女川原子力発電所2号炉  
地下水位の設定について  
(審査会合コメント回答)

令和元年 6月25日  
東北電力株式会社

# 1. 審査会合における指摘事項(一覧)

図1 地下水位の影響を受ける可能性のある施設等の配置図

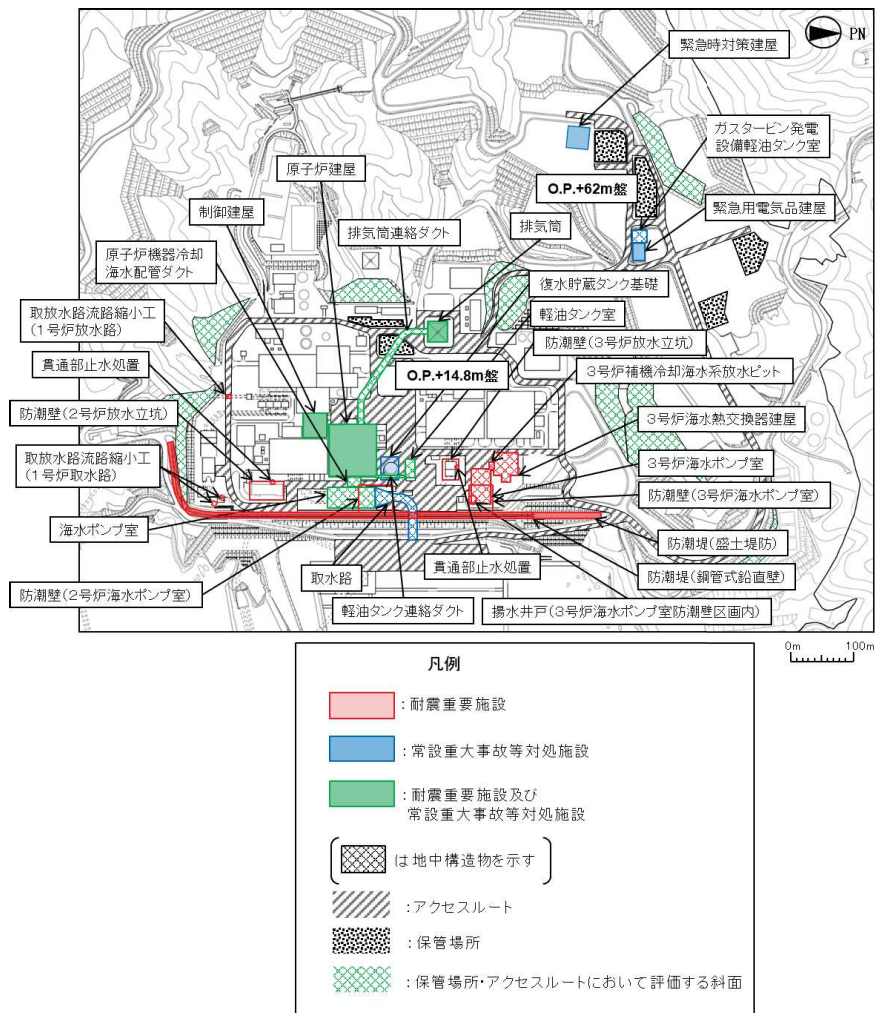
| 番号  | 審査会合日   | 指摘事項の内容  | 回答頁        |
|-----|---------|--|------------|
| 1-1 | R1.5.21 | ・揚圧力影響及び液状化影響の対象施設について、代表性又は網羅性の観点を踏まえて提示すること。         | ・p.3～p.9   |

| 番号  | 審査会合日  | 指摘事項の内容   | 回答頁        |
|-----|--------|---|------------|
| 2-2 | R1.6.4 | ・設置許可段階で地下水位低下設備に期待する効果について、揚圧力影響及び液状化影響を踏まえて申請書上の位置付け及び考え方を提示すること。 | ・p.3～p.9   |

- 防潮堤の沈下対策により敷地内の地下水の流動場が変化することを踏まえ、耐震評価において地下水位の影響を受ける可能性のある施設等として、基礎地盤・周辺斜面の他、O.P.+14.8m盤及びO.P.+62m盤に設置される耐震重要施設・常設重大事故等対処施設（いずれも間接支持構造物を含む）、並びに通行性への影響の観点等から保管場所・アクセスルートを抽出している。

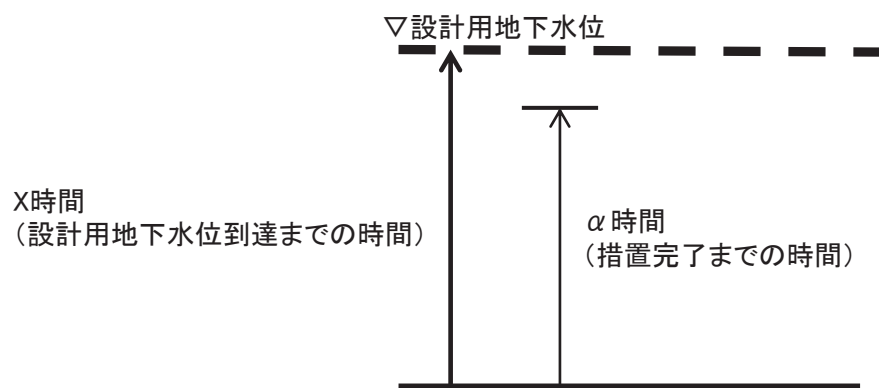
| 番号  | 審査会合日   | 指摘事項の内容  | 回答頁        |
|-----|---------|--|------------|
| 1-4 | R1.5.21 | ・地下水位低下設備の運用管理上の方針について、LCO及びAOTの考え方及び具体的な対応方針を提示すること。  | ・p.26～p.29 |

- ・LCO設定の考え方と同様に、非常用炉心冷却系等を参考にAOTを設定する。
- ・地下水位低下設備1系列が動作不能時のAOTは10日間とする。
- ・地下水位低下設備2系列が動作不能の場合には、24時間で高温停止、36時間で冷温停止する。
- ・可搬型設備により $\alpha$ 時間※内に地下水位を低下させる措置を完了する。
